A.M.C. 118
6/1/2020

CANCELA PAZ Y SALVO Y MODIFICACION ESTUDIO DE IMPACTO AMBIENTAL CATEGORIA - CATEGORIA 2 - PROYECTO - ALTOS DE AZUL -SM3-SM4-SM5

MODIFICACIÓN DE ESTUDIO DE IMPACTO AMBIENTAL, PROYECTO "ALTOS DE AZUL- SM3-SM4-SM5".
Aprobado mediante Resolución DIEORA – IA – 006-2018 de 30 de enero de 2018.

SOLICITUD DE MODIFICACIÓN EsIA

Proyecto:	ALTO DE AZUL SM3
Ubicación:	Provincia: PANAMA Distrito: PARRAMA
Propietario:	SYDNEY TOWN CORPORATION
Contenido:	LOCALIZACION REGIONAL, LOCALIZACION GEN. CUADRO DE AREAS, PLANTA DE LOTIFICACION
Desarrolló:	ARQUITECTA CLAUDIA DELGADO
Dibujó ACAD:	LC
Fecha:	ENERO 2020

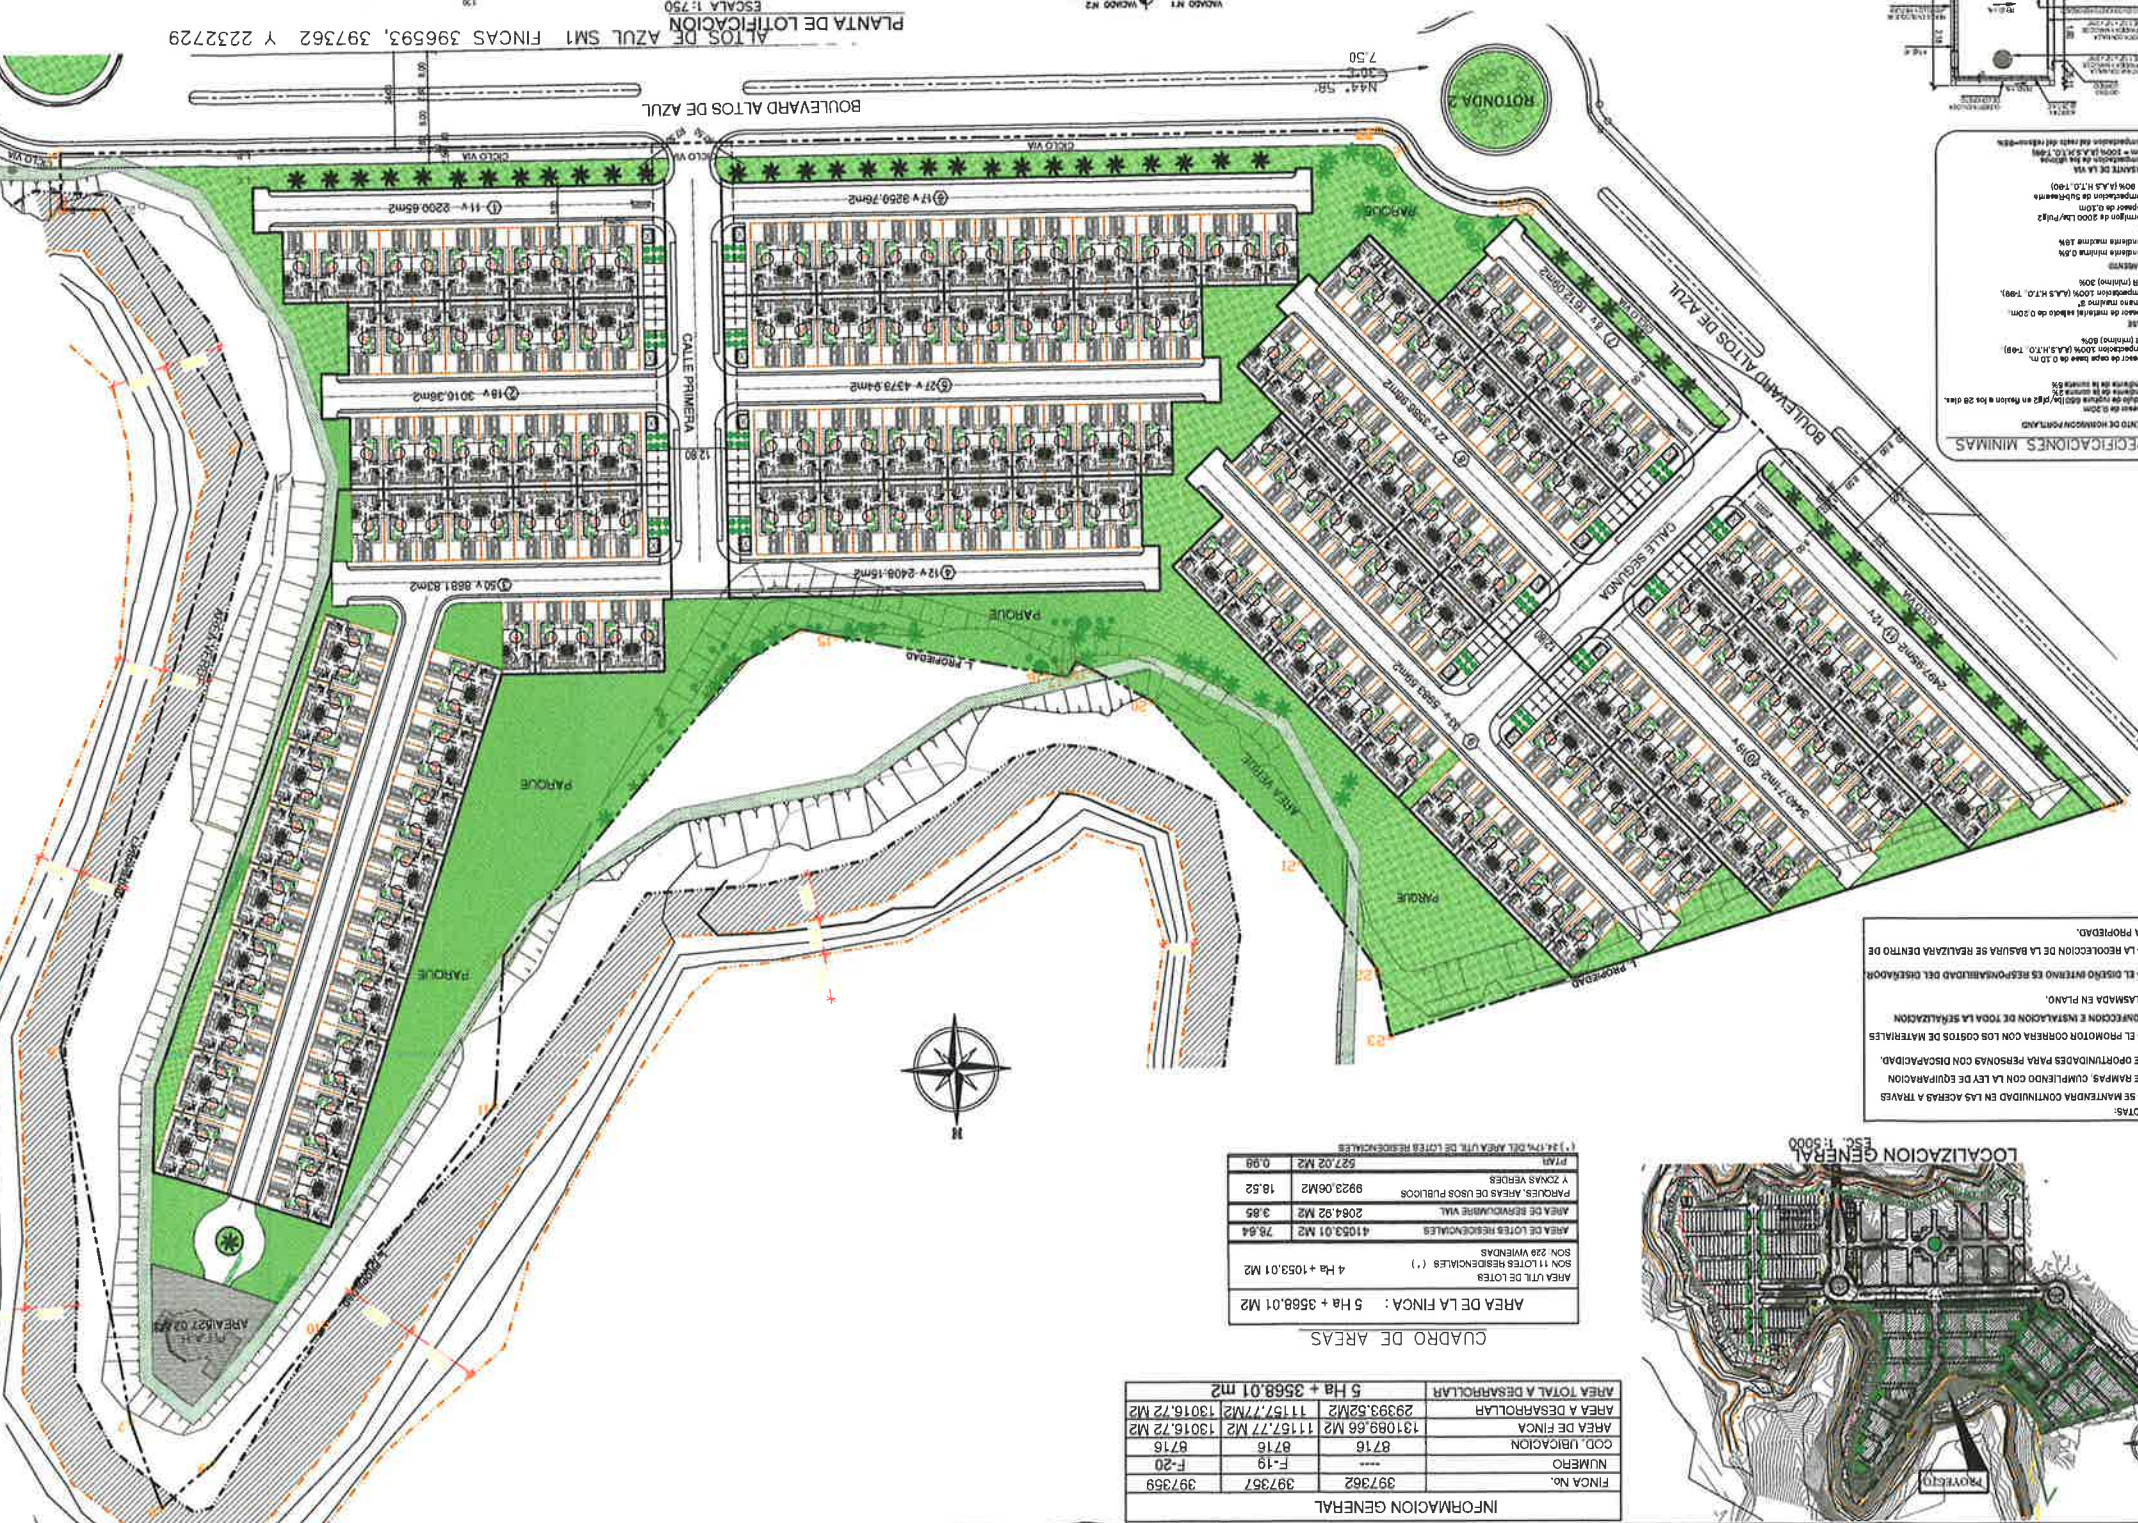
La Modificación solicitada aumenta las viviendas a 845 unidades y disminuye el número de lotes a 39 unidades. Quedando de la siguiente manera:

EIA aprobado en Resolución DIEORA – IA – 006-2018		Modificación	
Sector	N° Lotes	N° de Viviendas	N° Lotes	N° de Viviendas
SM3	18	248	17	231
SM4	14	283	8	234
SM5	14	285	14	380
Total	46	816	39	845

En el caso de la afectación de los impactos identificados en el proyecto y que fueron señalados en el estudio de impacto ambiental aprobado, con la nueva redistribución interna de las áreas; no se generarán nuevos impactos y los impactos identificados se mantienen. Ver planos de modificación en anexos.

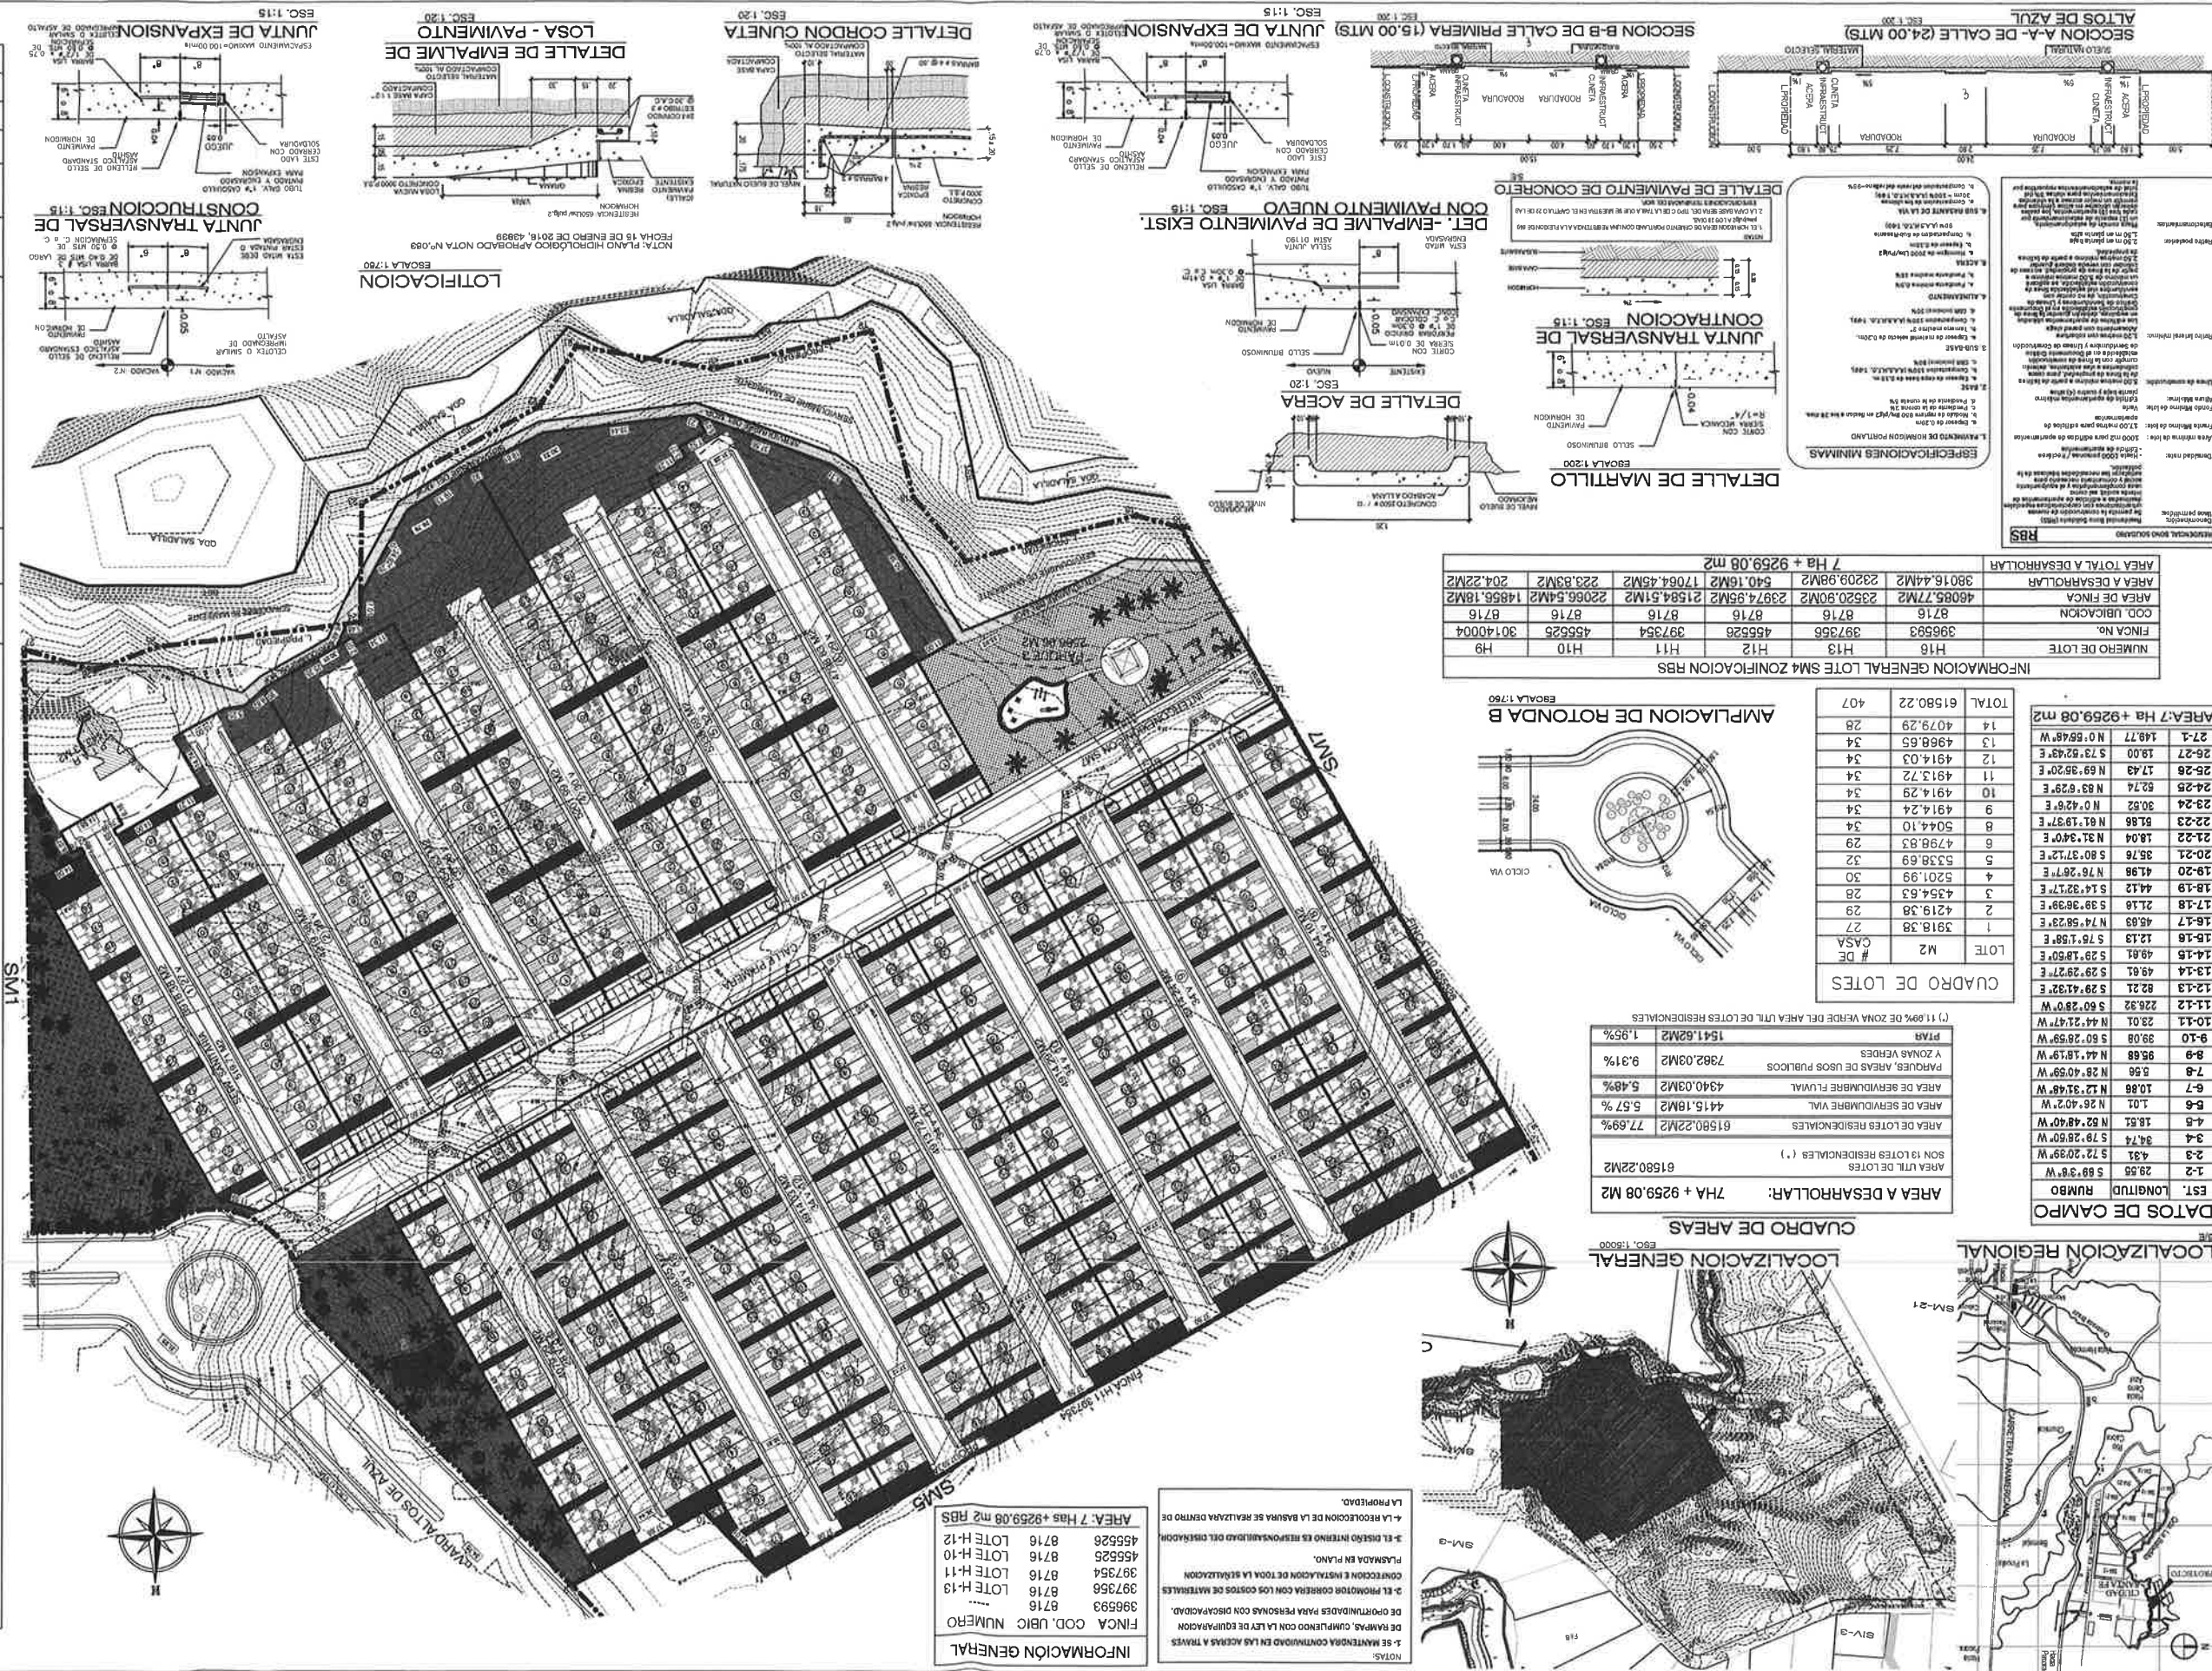
La Modificación solicitada corresponde a la reducción de la superficie total aprobada, quedando de la siguiente manera: El proyecto contempla tres sectores en una superficie total de 18 has + 8456.69 m2 divididos de la siguiente forma: SM3 mantiene la superficie aprobada en el Estudio de Impacto Ambiental, la cual corresponde a 5 has + 3568.01 m2, (en las fincas 397362, 397357, 397359, propiedad de MULTITRUST, INC), SM4 se modifica la superficie, quedando en 5 ha + 5559.89 m2 (en las fincas 396593, 397356, 455525, 455526, de propiedad de MULTITRUST, INC) y SM5, modifica su superficie, quedando en 7 has + 9328.79 m2 (en las fincas 30140004, 3014005, 3014007, 455525, 3014009, 397354, propiedad de MULTITRUST, INC) y 158258 (propiedad de Adolfo Linares y Fernando Linares).

Cuadro 7. Desglose de áreas, por sector. Aprobado en Resolución DIEORA – IA – 006-2018 del 30 de enero de 2018,				Modificación	
Sector	Descripción de las áreas	Área (m2)	%	Área (m2)	%
SM3	Área de los lotes residenciales	42059,91	78,52	40192.99	75.03
	Área de servidumbre vial	5352,44	9,99	5164.42	9.64
	Parques, áreas de usos públicos y zona verdes	5797,72	10,82	7679.65	14.33
	PTAR	357,94	0,67	530.95	1.00
Total por sector		53568,01	100	53568,01	100
SM4	Área de los lotes residenciales	46633,98	66,18	41601.66	74.88
	Área de servidumbre vial	10180,67	14,45	2466.99	4.44
	Parques, áreas de usos públicos y zona verdes	12391,29	17,59	8642.81	15.55
	PTAR	1256,64	1,78	-	-
	Area Comercial	-	-	2848.43	5.13
Total por sector		70462,58	100	55559.89	100
SM5	Área de los lotes residenciales	47391,91	63,81	61580.22	77.63
	Área de Lote Comercial	7367,38	9,92	-	-
	Área de servidumbre vial	7585,08	10,21	4415.18	5.57
	Área de servidumbre fluvial	-	-	4409.74	5.56
